イバン®注0.1%・0.3%・0.6%シリンジ ドブポン®注0.1%・0.3%・0.6%シリンジ

押し子とガスケットの接続部改良等のお知らせ

(12-25)M

1. 押し子とガスケットの接続部改良

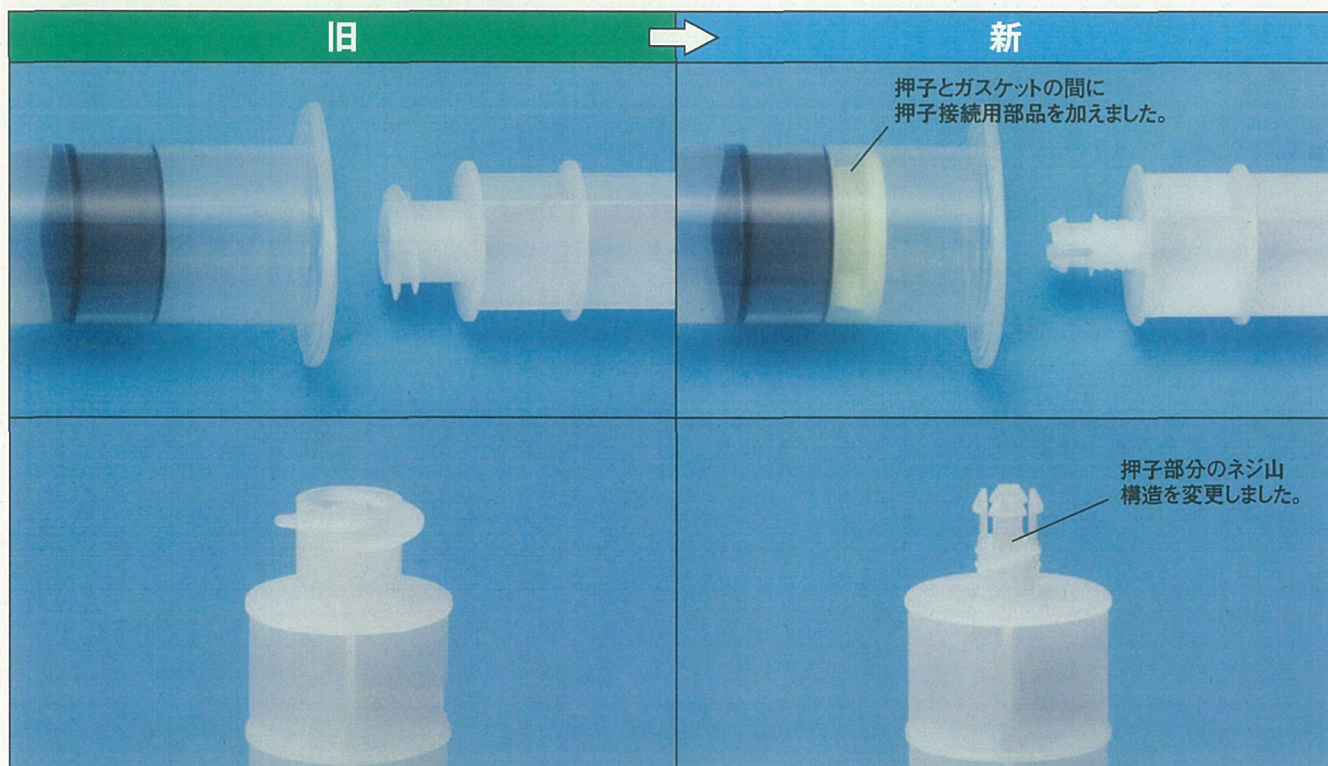
上記写真の通り、押し子とガスケットの間に押し子接続用部品を加え、押し子のネジ山構造を変更しています。

押し子とガスケットの間に、押し子接続用部品を加えることにより、より簡便かつ確実に押し子を接続出来るようになりました。また、接続完了時にカチッと音がするようにし、押し子の接続完了時点を分かりやすくしました。
